**Nota van  
Beantwoording inzake  
wijziging van de  
Legger Delfland met  
kenmerk  
LEGGER2026-01**

Beantwoording ingediende  
zienswijzen

DMS#2480941  
13 mei 2026

Hoogheemraadschap van  
**Delfland**

Figuur 2, Ontwerp-leggerwijzigingskaart LEGGER2026-01, in het rood omcirkelt wat onjuist is ingetekend.

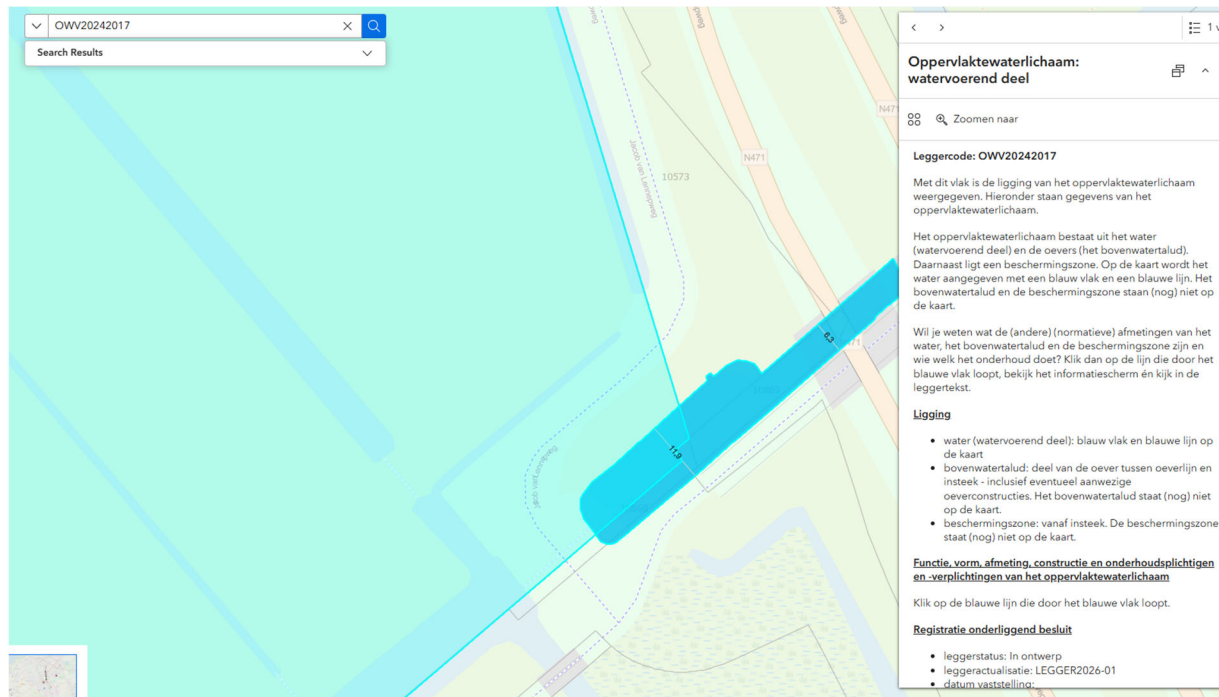
De indiener van deze zienswijze wijst dijkgraaf en hoogheemraden erop dat naar zijn mening het onderhoud van oeverconstructie met code OC2827 enkel ligt bij de aanliggende eigenaren en niet bij de eigenaar van het water. De indiener kan zich daarom niet vinden in deze wijziging.

Figuur 3, Ontwerp-leggerwijzigingskaart LEGGER2026-01, de aangebrachte oeverconstructie stopt bij de brug.

De onderhoudsplicht van oeverconstructie OC2827 ligt inderdaad niet bij de indiener van de zienswijze. Het stuk oeverconstructie bij de brug hoort niet bij de aangebrachte oeverconstructie. Dit wordt op de kaart aangepast.

De indiener is niet onderhoudsplichtig aan de oeverconstructie OC2827. Derhalve wijzigt het besluit ten opzichte van het ontwerpbesluit.

Figuur 4, Ontwerp-leggerwijzingskaart LEGGER2026-01, weergave van het perceel waar de indiener een eigendomsrecht op heeft.

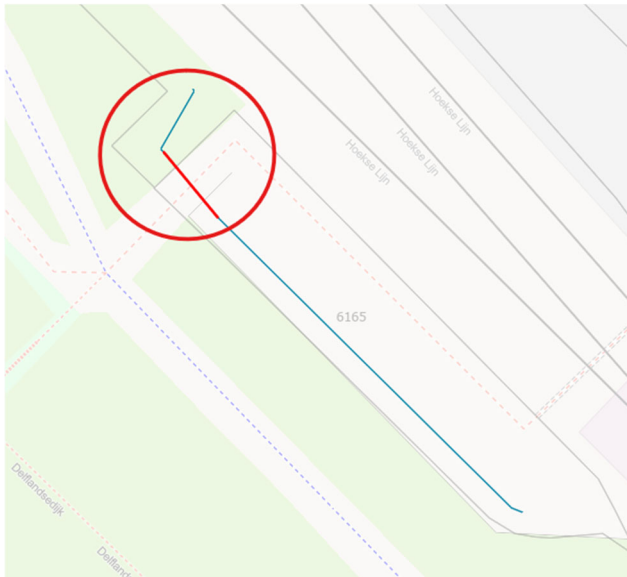
De indiener van de zienswijze wijst dijkgraaf en hoogheemraadschap erop dat het niet akkoord gaat met de toegewezen onderhoudsplicht van het bovenwatertalud en de bijbehorende beschermingszone van het primair water met code OWV20242017 (OWL090630). De indiener heeft geen belang bij deze watergang.

Het perceel, BKL01B 10571, is in eigendom van de indiener (zie figuur 4), derhalve is de indiener als aanliggend eigenaar conform de leggetekst verantwoordelijk voor het gewoon onderhoud van het bovenwatertalud en de beschermingszone van het primaire water.

De indiener is onderhoudsplichtig voor het gewoon onderhoud van het bovenwatertalud en de bijbehorende beschermingszone. Het ontwerpbesluit zal ongewijzigd vastgesteld worden.

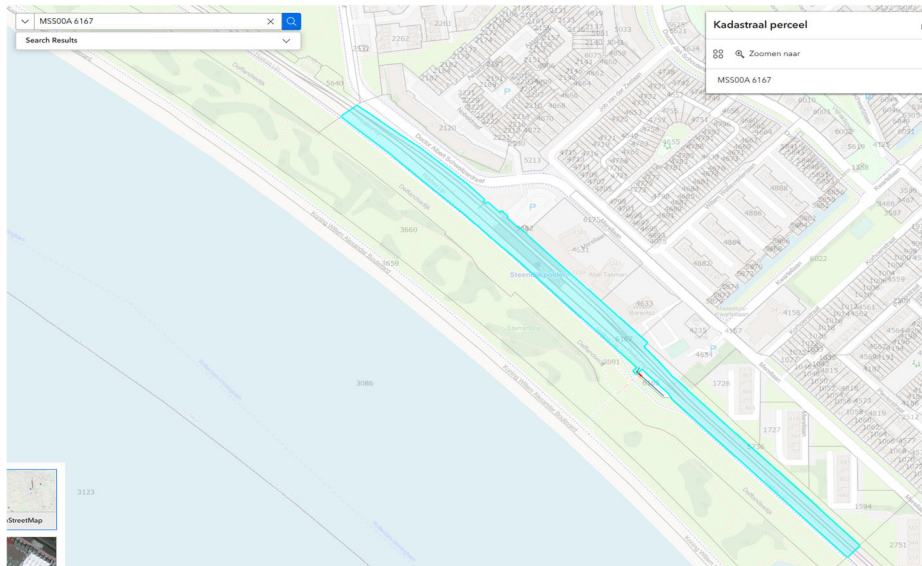
De indiener van de zienswijze wijst dijkgraaf en hoogheemraden erop dat het niet akkoord gaat met de toegewezen onderhoudsplicht aan de secundaire watergang OWL100830, open duiker B60854 en open duiker 12100154, op basis van het feit dat de waterstaatswerken buiten de gemeentegrenzen liggen.

De indiener heeft een eigendomsrecht op perceel MSS00A 6167 (zie figuur 7). Dit is het perceel waarin het secundair water (OWL100830) gelegen is. Het onderhoud aan deze watergang ligt bij de aanliggende eigenaren. Doordat de indiener een eigendomsrecht heeft, is de indiener de aanliggende eigenaar. Bovendien is in de vergunning (2018-023672) afgesproken dat het onderhoud aan de watergang en duikers (zowel de constructie als het doorstroomprofiel) bij de vergunninghouder komt te liggen. De indiener is de vergunninghouder.

De indiener is onderhoudsplichtig aan de genoemde waterstaatswerken. Het ontwerpbesluit zal ongewijzigd vastgesteld worden.
